**Avis de la mission régionale d'autorité environnementale  
Projet de construction d'une centrale photovoltaïque au sol La Cokerie  
commune de Carmaux (Tarn)**

N° saisine : 2022- 11146

N° MRAe 2022APO139

Avis émis le 22/12/2022

Figure 1: Localisation du projet (extrait d'étude d'impact)

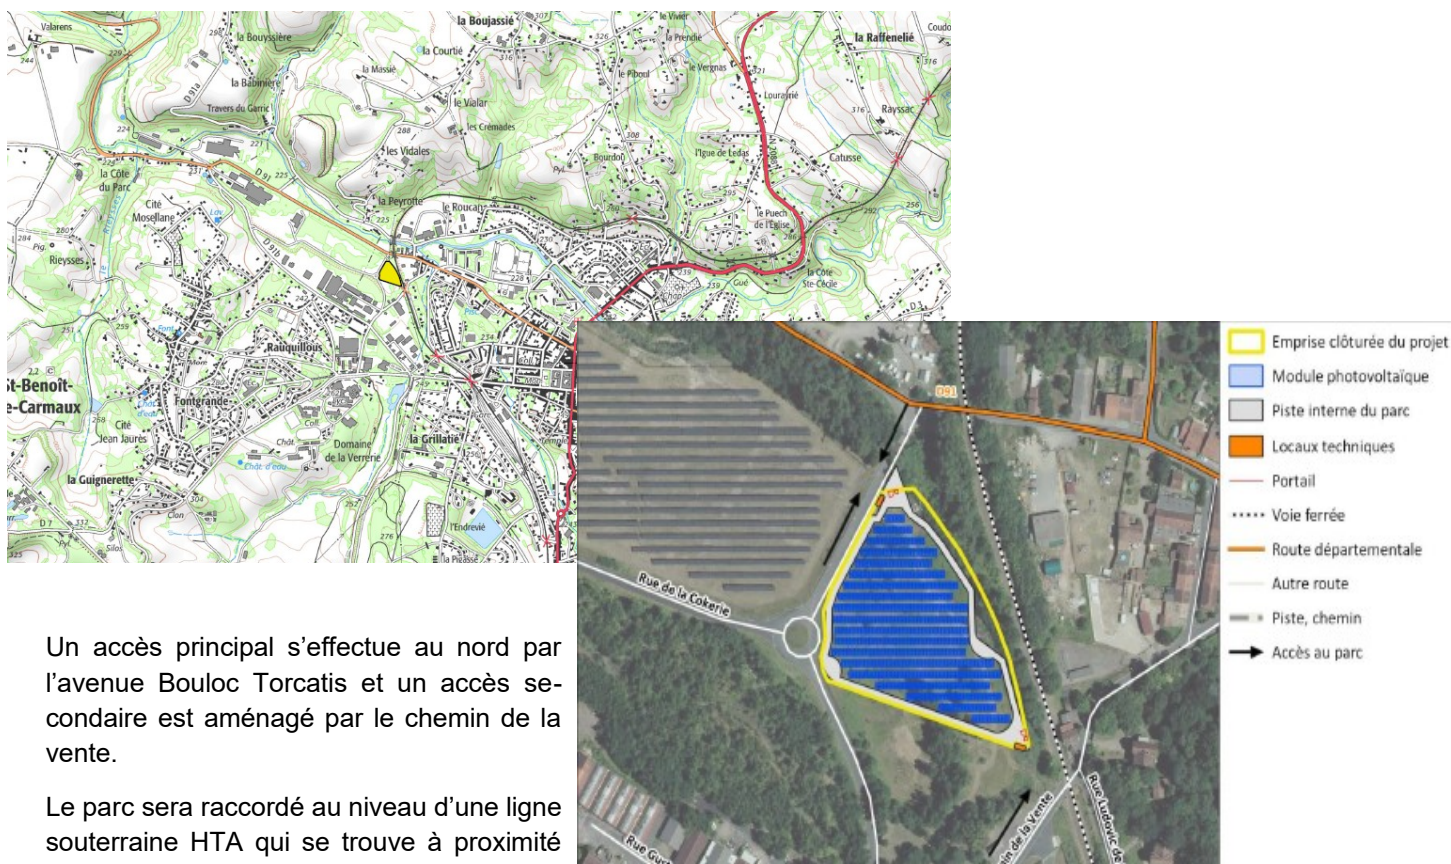
Le parc sera raccordé au niveau d'une ligne souterraine HTA qui se trouve à proximité du site (environ 100 mètres). Les travaux sont prévus en trois mois. Les bases de vie, les zones de stockages des matériaux et les aires de stationnement sont prévues à l'intérieur du site. A noter sur la figure 1 relative à la localisation du projet, la présence d'un autre parc photovoltaïque en marge nord-ouest.
